**Oggetto: [V00702].** D.Lgs. n.152/2006 artt. 23 e 24, e 25. Procedimento di Valutazione di Impatto Ambientale Statale (VIA - ID\_VIP: 4067). Proponente Società: ENI S.p.a. Progetto: *“Concessione di coltivazione di idrocarburi liquidi e gassosi B.C3.AS – Progetto perforazione pozzo Donata 4 Dir”*.  
**Trasmissione osservazione del Comune di San Benedetto del Tronto.**

**OGGETTO:** D. Lgs. n. 152/2006 artt. 23, 24 e 25. Procedimento di V.I.A. Statale. Proponente Società ENI Spa  
Progetto: "Concessione di coltivazione di idrocarburi liquidi e gassosi B.C3.AS - Progetto perforazione pozzo Donata 4 Dir" (V00702). Riferimento Vs. nota pec: 006311|16/01/2019|R\_MARCHE|GRM|VAA|P|400.120.20/2018/VAA/672-  
**Trasmissione OSSERVAZIONI ALLE INTEGRAZIONI DELL'AZIENDA.**

**Perforazione del pozzo "DONATA 4 DIR" nella concessione di coltivazione di idrocarburi liquidi e gassosi B.C3.AS - OSSERVAZIONI ALLE INTEGRAZIONI DELL'AZIENDA**

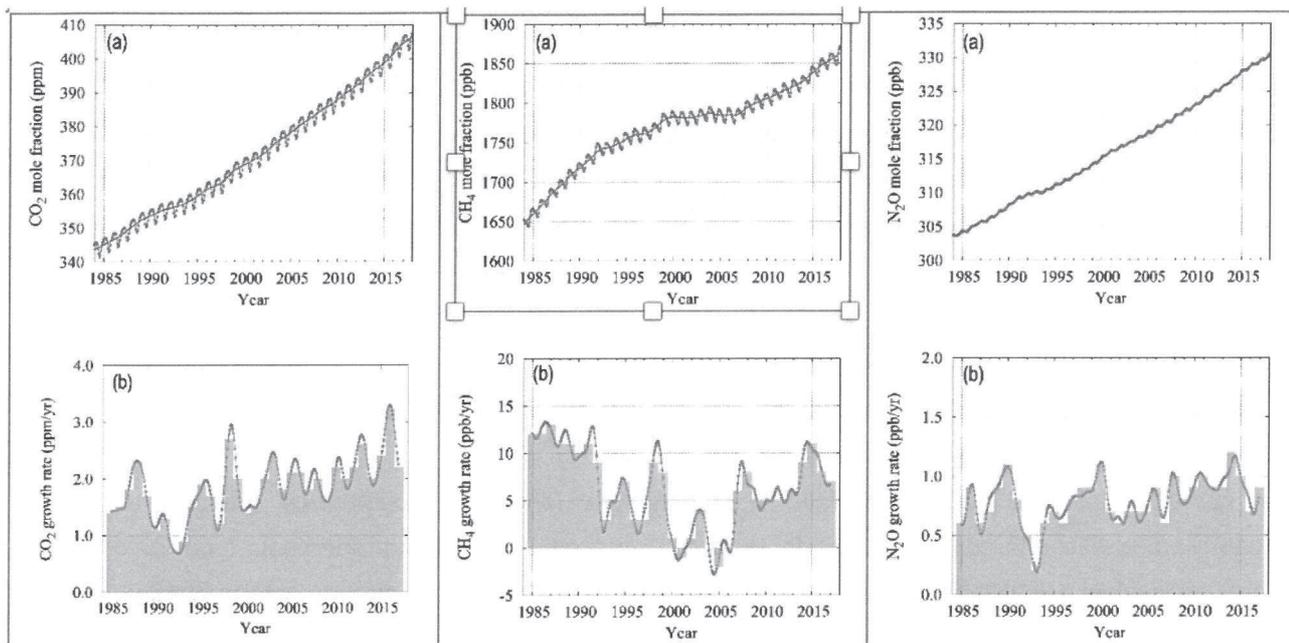
Si rimanda poi, nella proposta di Piano di Monitoraggio ad una verifica con sensori di eventuali perdite da implementare dopo tre anni l'avvio del progetto. Ma questo lo dobbiamo valutare ora e le perdite rientrano oggettivamente, data la bibliografia esistente, in una necessaria analisi da fare al momento della valutazione della sostenibilità del progetto.

Evidenziamo che il tema della pericolosità per il clima delle emissioni dirette di metano in atmosfera è uno dei punti chiave dell'ultimo rapporto dell'IPCC.
